Postępowania o udzielenie zamówienia publicznego w trybie przetargu nieograniczonego na realizację zadania pn. "Budowa budynku administracji publicznej „Centrum Usług Publicznych” – zadanie nr 1 i 2 wraz z zagospodarowaniem terenu w Opolu przy ul. Plebiscytowej”

(sprawa: ZP-VII/2019)

Odpowiedzi na pytania z dnia 17,18,19.09.2019r. cz.2

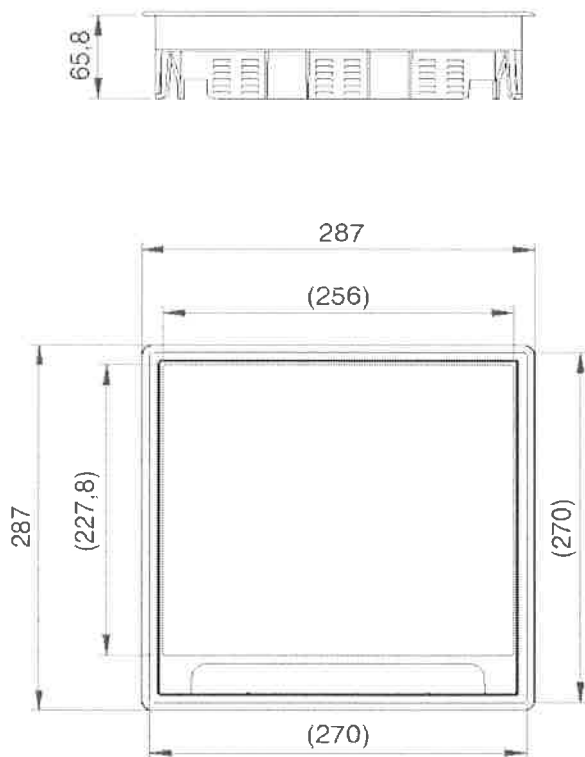
Na rzutach instalacji elektrycznej w legendzie jest puszka podłogowa na 16 modułów, natomiast w przedmiarze jest na 24 moduły. Proszę o informację jakie puszki podłogowe mają być w wycenie.

Należy stosować puszki podłogowe 24mod o minimalnych wymiarach klapy 250x250mm

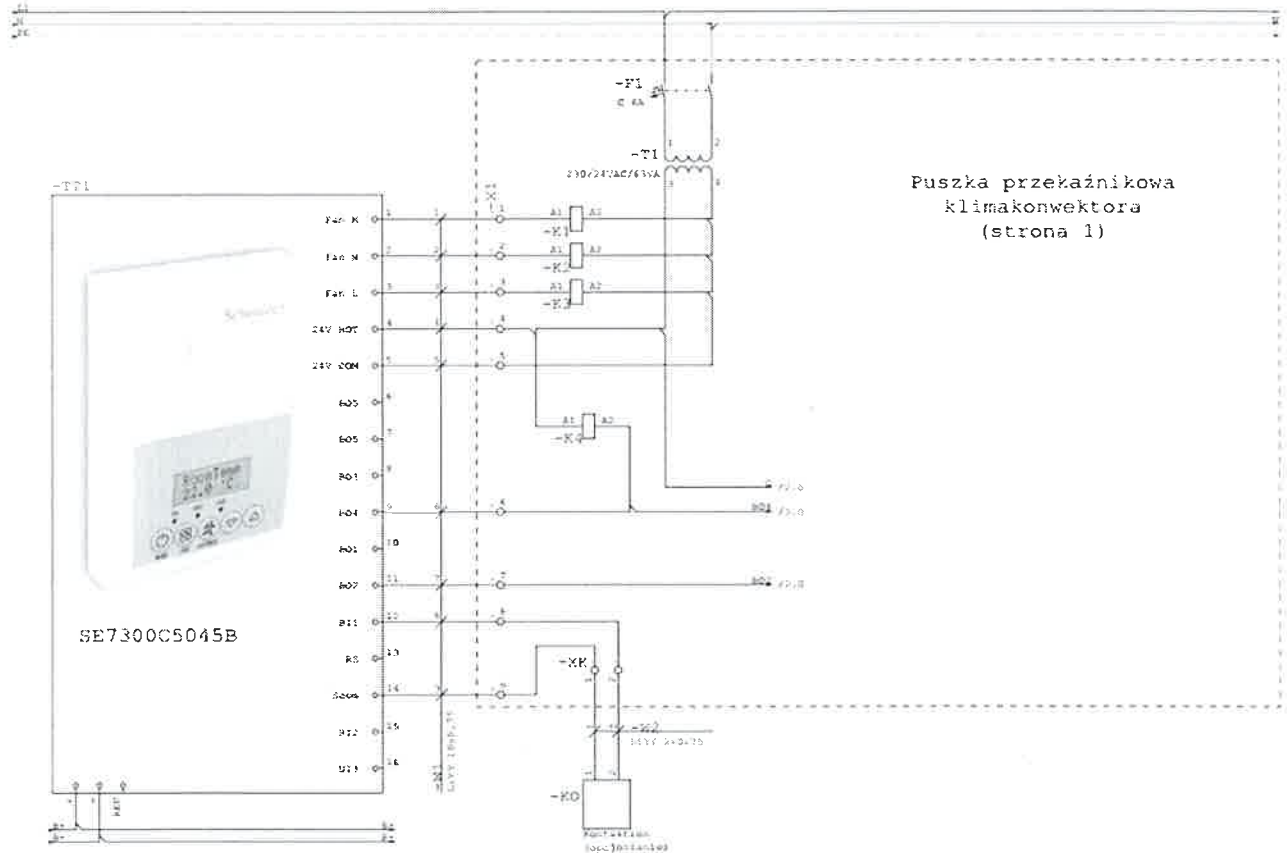
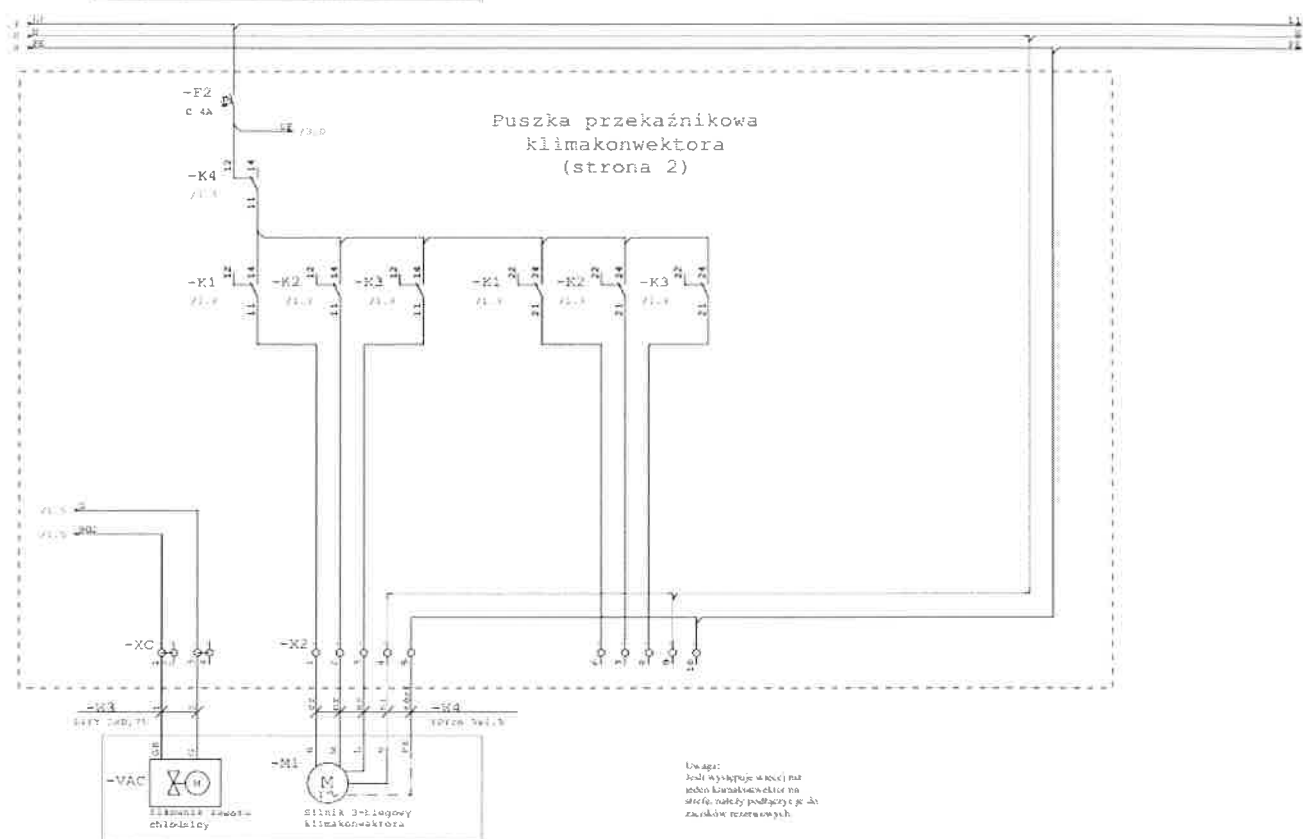
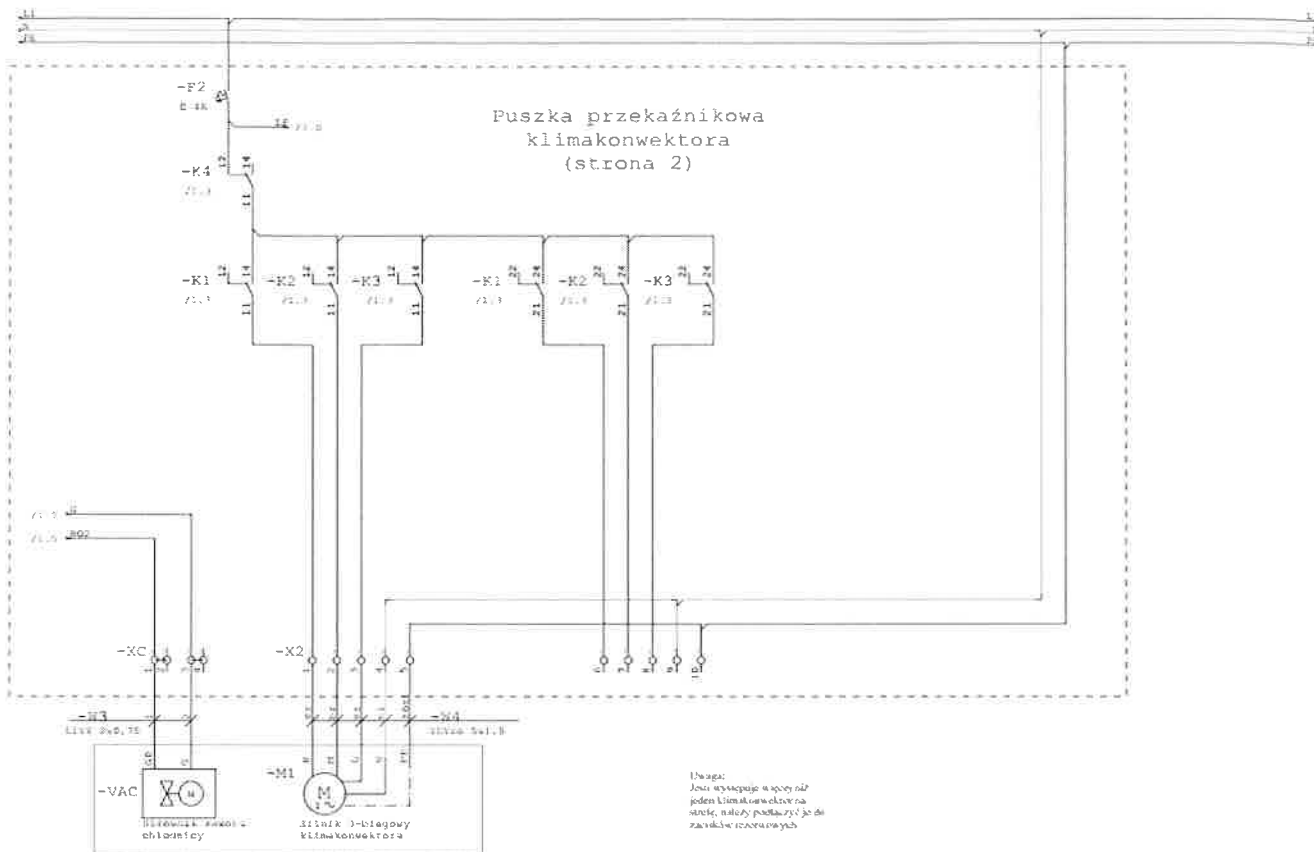
Proszę podać parametry techniczne sterowników obsługujących równocześnie siłowniki grzejników oraz jednostki wewnętrzne klimatyzacji. Czy zakres ten leży po stronie branży sanitarnej czy AKPiA.

Poniżej przedstawiamy przykładowy schemat podłączenia zadajnika. Winien to być zakres uruchomienia branży sanitarnej. W zakres BMS wchodzi integracja i zarządzanie systemów HVAC. Cz1.

Sterowniki grzejników kanałowych oraz jednostek wewnętrznych klimatyzacji to dwa osobne panele. System równoczesnego grzania i chłodzenia musi być zablokowany w każdym pomieszczeniu poprzez komunikację lokalnych sterowników. Zakres

automatyki fancoilii i grzejników jest w dostawie urządzeń ogrzewania i chłodzenia. Dopuszczamy rozwiązanie poprzez jeden sterownik.

Przykład poniżej:

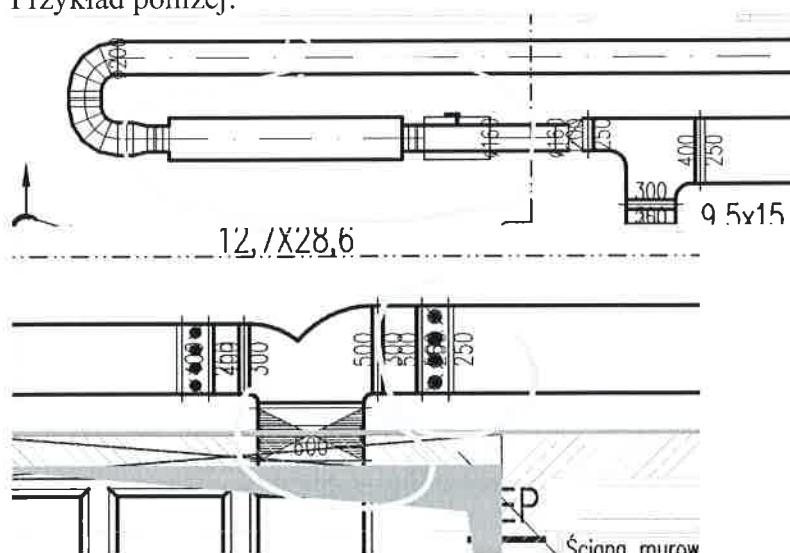
W przekazanej dokumentacji przetargowej część zaprojektowanych urządzeń jest trudnych do zidentyfikowania. Brak numeracji, typu itd. Proszę uzupełnić brakujące informacje.

Na rzutach zlokalizowano wszystkie elementy i urządzenia instalacji wentylacyjnych. Symbole zastosowanych urządzeń zostały opisane w legendzie zawartej na każdym rysunku.
